### DĖL PIRKIMO DOKUMENTŲ PAAIŠKINIMO IR PATIKSLINIMO\_4

Akcinė bendrovė „Via Lietuva“ (toliau – perkančioji organizacija) vykdo viešojo pirkimo *Magistralinio kelio A12 Ryga\*–Šiauliai–Tauragė–Kaliningradas\* ruožo nuo 67,256 iki 80,416 km paprastojo remonto aprašo parengimas ir darbų atlikimas* (Pirkimo ID 7116515), atliekamo atviro konkurso būdu, procedūras ir, atsakydama į tiekėjų klausimus\*, teikia pirkimo dokumentų paaiškinimus/patikslinimus.

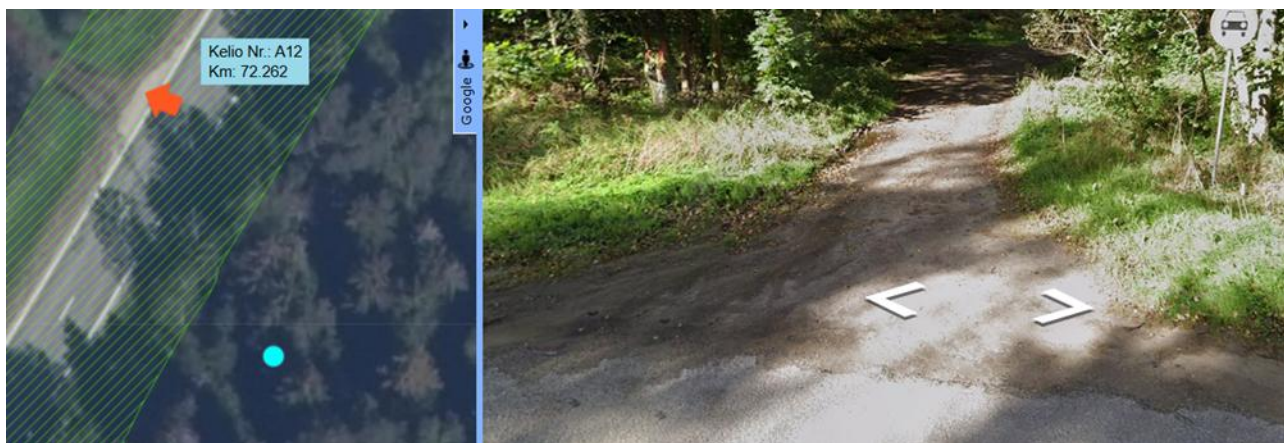
Tarp esamos a/b dangos ir kelkraščio yra įrengtas betoninis bortas (žr. pridėtą nuotrauką). Prašome patikslinti:

2.1. Ar šis bortas turi būti paliekamas, ar išardomas;

2.2. Jei bortas išardomas, ar jo vietoje turi būti įrengiamas naujas bortas.

Esamų viename lygyje su kelio danga bortų/blokų išardyti ir keisti nereikia, jeigu bus užtikrinamas tinkamas kelkraščio įrengimas.
